DEPARTAMENTO DE EVALUACIÓN DE ESTUDIOS DE IMPACTO AMBIENTAL

**INFORME TÉCNICO DE INSPECCIÓN No. 006-2021**

<b>Proyecto:</b>	EXTRACCIÓN Y PROCESAMIENTO DE MINERALES NO METÁLICOS (GRAVA DE RÍO Y TOSCA)	<b>Categoría:</b>	II
<b>Promotor:</b>	PUENTES Y CALZADAS, INFRAESTRUCTURAS, S.L.U. SUCURSAL PANAMÁ.		
<b>Representante Legal:</b>	ISMAEL BARRAL NOYA		
<b>Localización del Proyecto:</b>	CORREGIMIENTO DE VERACRUZ, DISTRITO DE ARRAIJÁN, PROVINCIA DE PANAMÁ OESTE.		
<b>Fecha de inspección:</b>	MIÉRCOLES 17 DE FEBRERO DE 2021.		
<b>Fecha del Informe:</b>	VIERNES 19 DE FEBRERO DE 2021		
<b>Participantes:</b>	<ul style="list-style-type: none"> <li>• <b>Maria Guadalupe De Gracia</b> – Evaluadora de EsIA (Sede Central).</li> <li>• <b>Yalam Palacios</b> – Evaluación (Regional de Veraguas)</li> <li>• <b>Roberto Gratacos</b> – (Regional de Veraguas).</li> <li>• <b>Álvaro Sánchez</b> – (Regional de Veraguas).</li> <li>• <b>Abdiel Chiu</b> – Equipo Consultor</li> <li>• <b>Luis Mou</b> – Puentes y Calzadas.</li> <li>• <b>Juan Ábreo</b> – UAS del MIVIOT-Veraguas.</li> <li>• <b>Karlah Ruiz</b> – UAS del MOP –Veraguas</li> <li>• <b>Benjamín Sánchez</b> – UAS de ARAP - Veraguas</li> </ul>

Foto 9 y 10. Cuerpo de agua ubicado en la zona 3 de extracción de tosca.

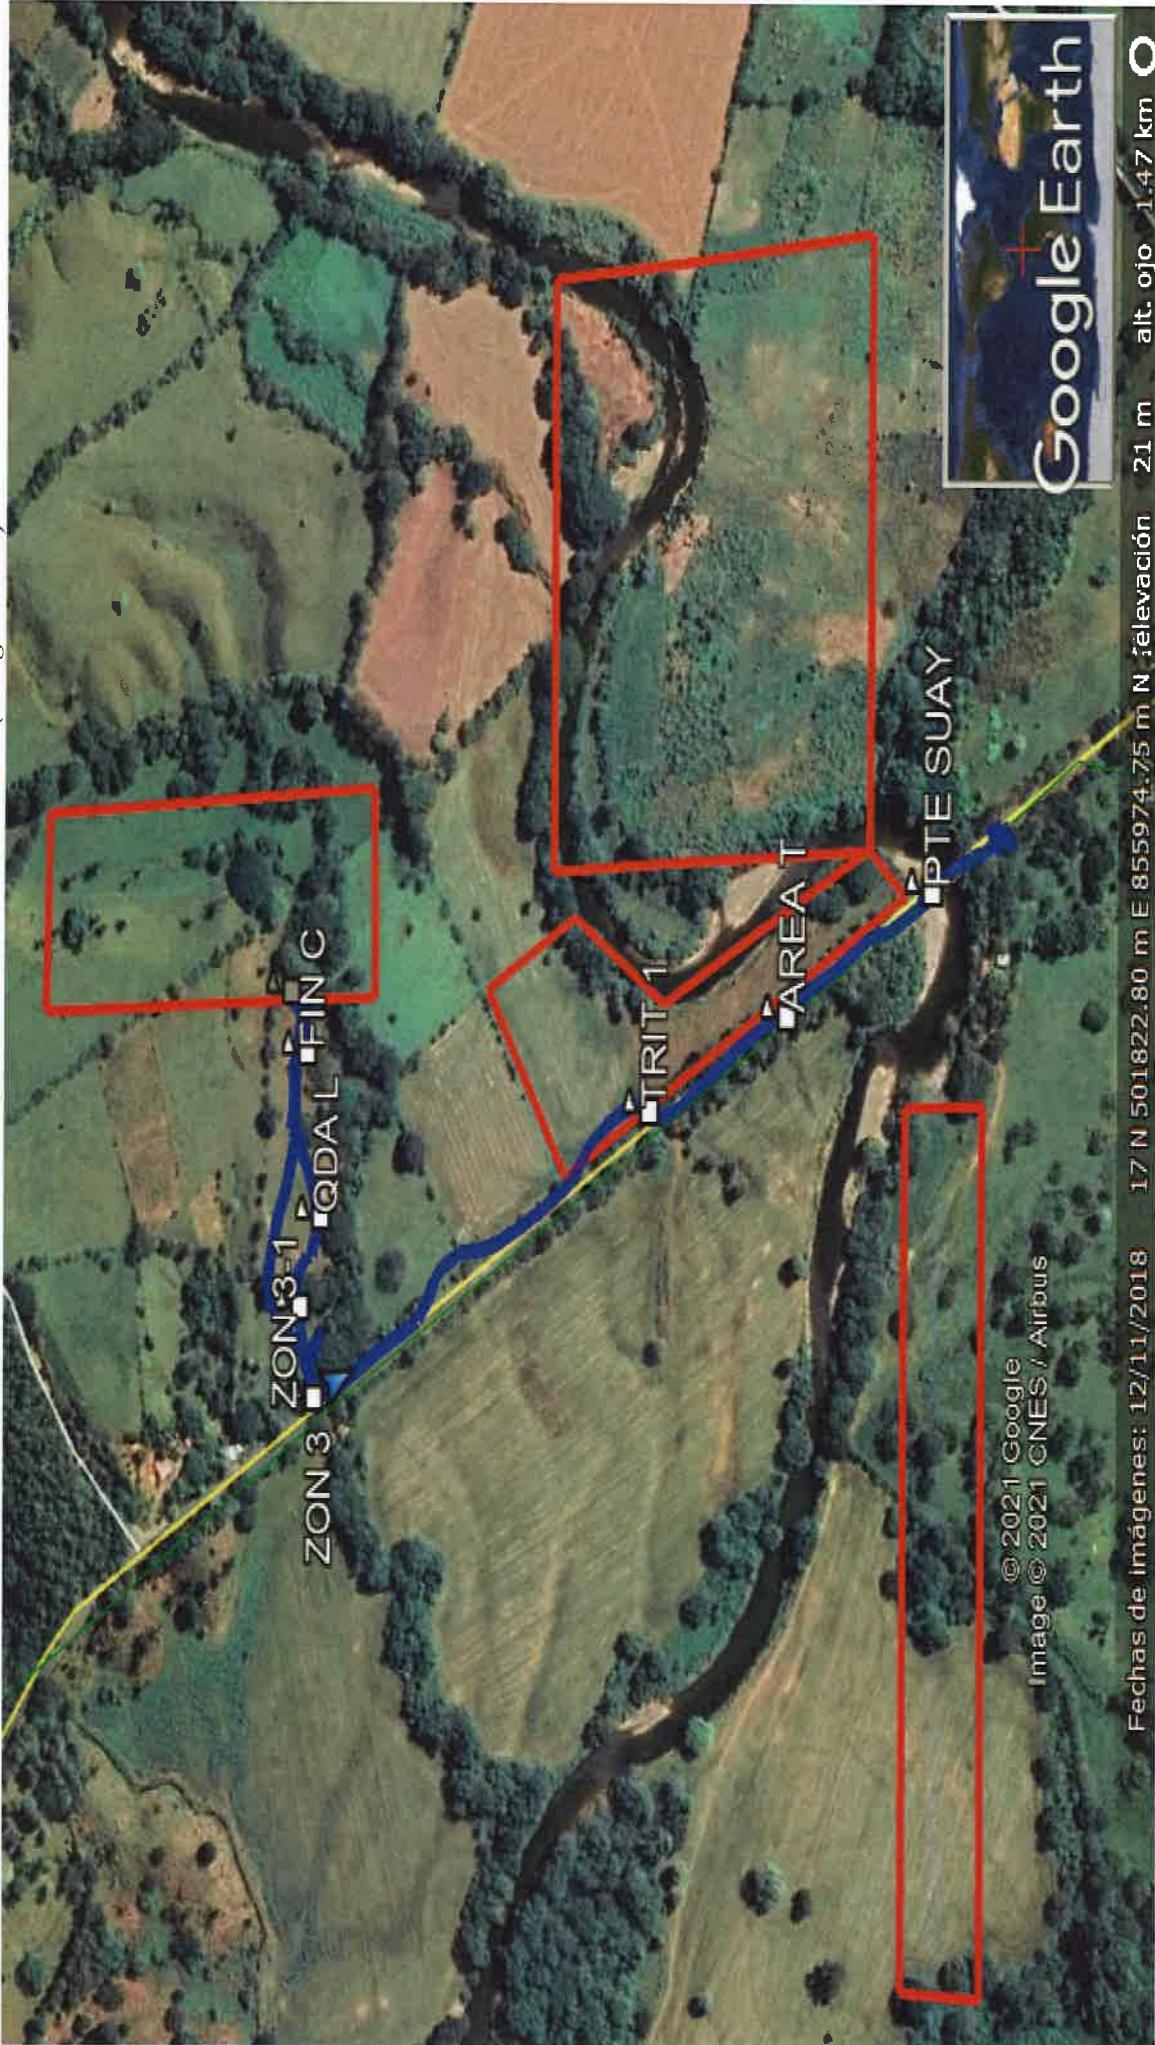
- Colindante al área intervenida en la zona 3, se observó un cuerpo de agua, el cual mantiene su bosque de galería. Ver foto 9 y 10. E
- Se nos indicó que en la zona 3, se adecuaría un camino interno de acceso a la finca y área de extracción, de 400 metros aproximadamente. Ver foto 11.
